Bemærkninger til forslag til fælles gårdhave for Gl. Kalkbrænderivej-karréen (Marstalsgade)

Høringssvar. Fælles Gårdhave i Gl. Kalkbrænderi Vej Karreen.

Vedr.: Fælles gårdhave Gl. Kalkbrænderivej- karréen – Høring af forslag til beslutning

Kommentar til: Forslag om fælles gårdhave Gl. Kalkbrænderi Vej Karréen, Marstalsgade 29-55, Strandboulevarden 72-74, Gl. Kalkbrænderi Vej 40-68 og Østbanegade 113-115.

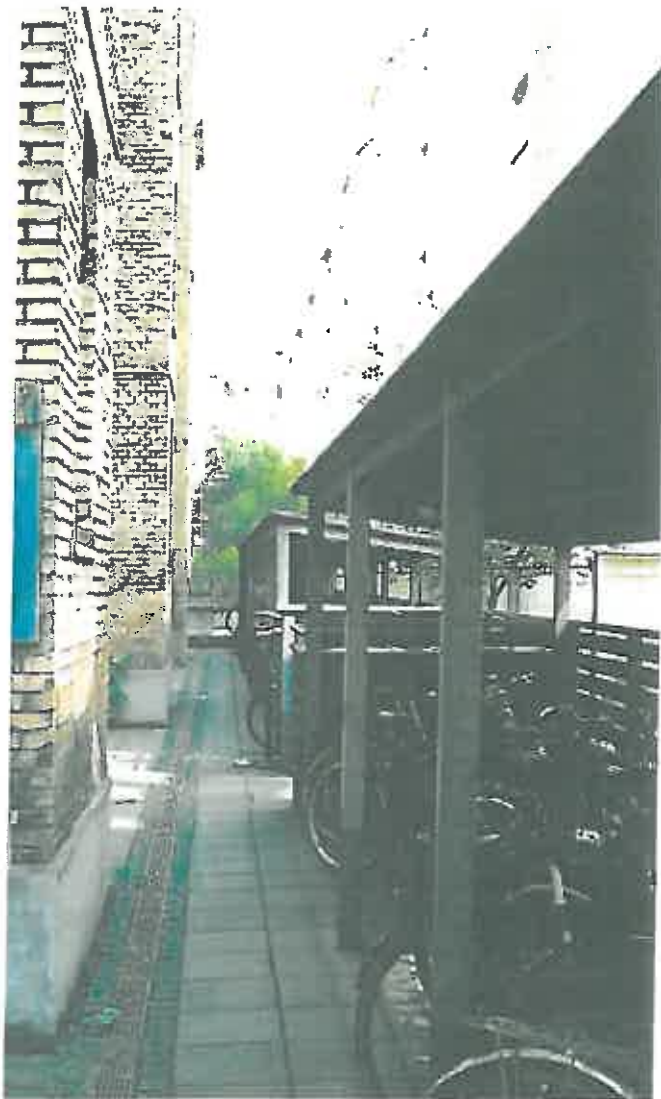
De forskellige ejendomme i blokken har tydeligvis forskellige måder at løse cykelparkeringsproblemet på.

I ejendommen på hjørnet af Østbanegade og Marstalsgade har de cykelparkering inde i huset. Det er en fornøjelse at komme rundt om hjørnet fra stationen og ned ad Marstalsgade, hvor der er masser af plads på fortovet og oven i købet dejlige rosenranker, der omkranser dørene. Man bliver i godt humør – men allerede når man kommer hen til den næste bygning begynder cykelhelvedet.

I den tredje bygning har de helt styr på situationen. Ikke alene er der ingen cykler på fortovet – de har forstået, at solen er hér på sydfacaden og de har ikke bare blomster ved dørene, men også opsat en bænk på facaden, hvor beboerne kan sidde og nyde solen.

Cyklerne har de nemlig placeret i åbne cykelskure i gården, som giver et kik ind til genboen over gården og samtidig giver plads til hyggerum mellem bagtrappebygningerne og til affaldscontainerne, som er placeret mellem cykelskurene og lige ud for dørene til bagtrapperne.

Efter min opfattelse er dette den ideelle udnyttelse af de meget få kvadratmeter, der er til rådighed!
